De: licitacao@crcmg.org.br
Enviado em: terça-feira, 11 de abril de 2023 17:27
Para: 'Mariana Gamarano'
Cc: 'Vinícius Rosa - CRCMG'; 'Izaías Gomes - CRCMG'; 'Andreza Bitarães - CRCMG';
assessoria@crcmg.org.br; 'Maria Oliveira - CRCMG'; 'Suelen CRCMG'
Assunto: RES: PEDIDO DE ESCLARECIMENTOS - EDITAL DE CONCORRÊNCIA Nº
002/2023
Anexos: Solicitação de Esclarecimento de Dúvidas_RESPOSTAS.pdf

SOLICITAÇÃO DE ESCLARECIMENTO DE DÚVIDAS	Nº	0
		Data:	06/04/2023
Cliente:	CRC MG	Edital:	002/2023

Projeto arquitetônico – planta baixa

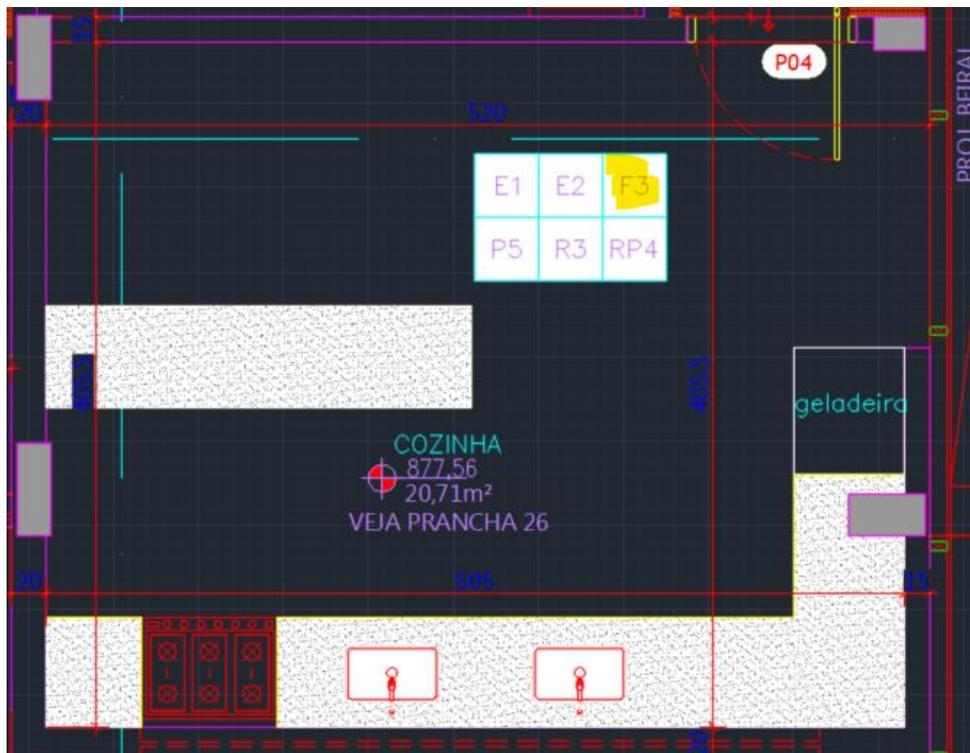
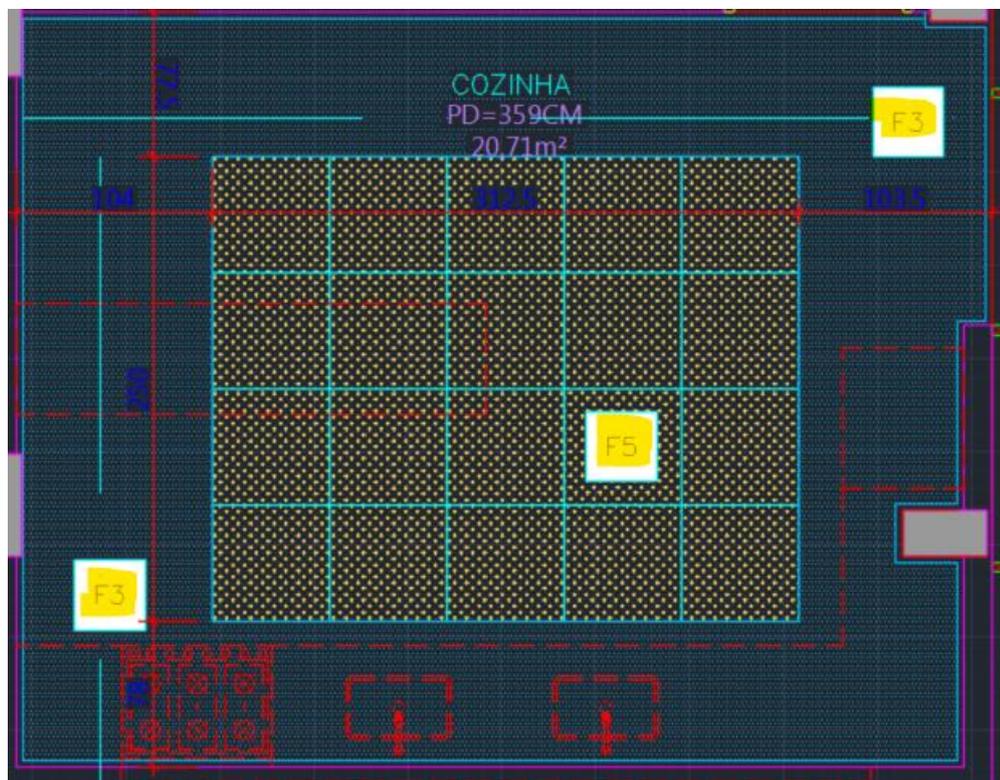
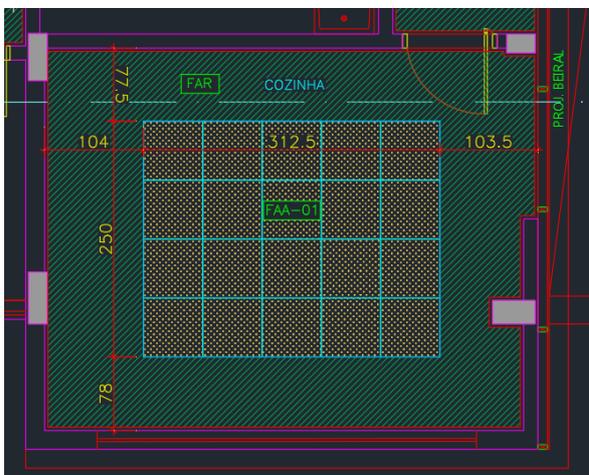
NOVO PRÉDIO - Na planta baixa do 2º pavimento, a área da cozinha está com o forro F3, porem na planta de forros a mesma está com os forros F3 + F5. Qual premissa devemos adotar?

Resposta 11: Deverá ser adotado o projeto específico da disciplina de acústica, a saber:

Projeto arquitetônico – planta baixa

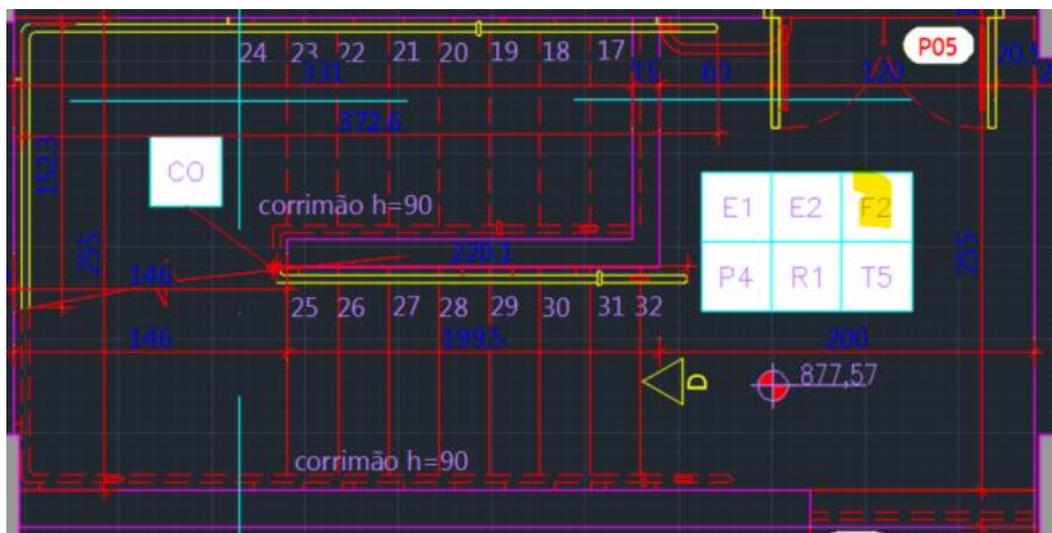
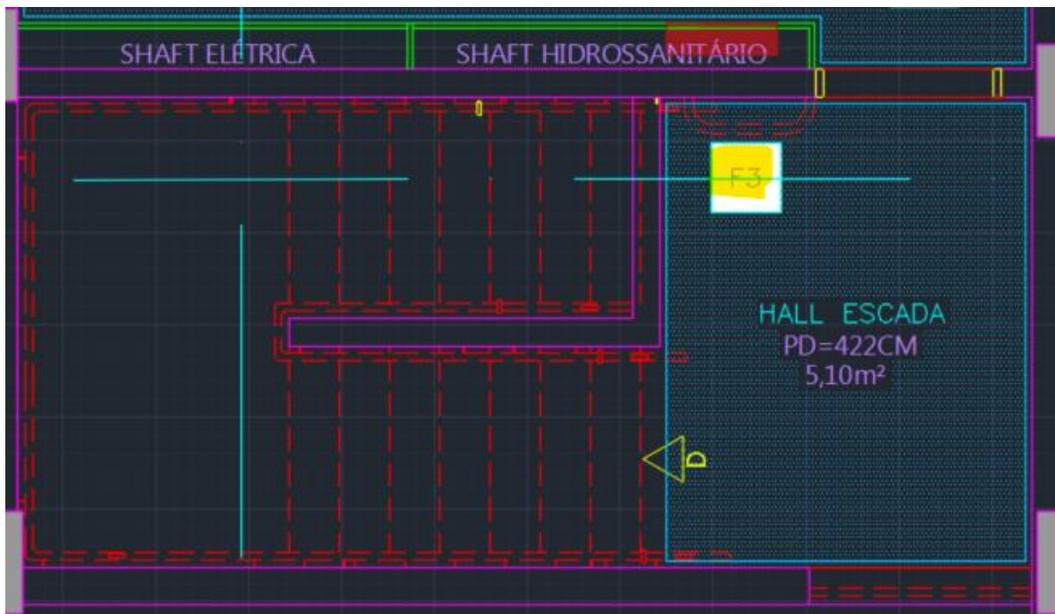
NOVO PRÉDIO - Na planta baixa do 2º pavimento, a área do patamar da escada está com o forro F2, porem na planta de forros a mesma está com o forro F3. Qual premissa devemos adotar?

Resposta 12: O forro será o F3, em gesso acartonado, como descrito acima.
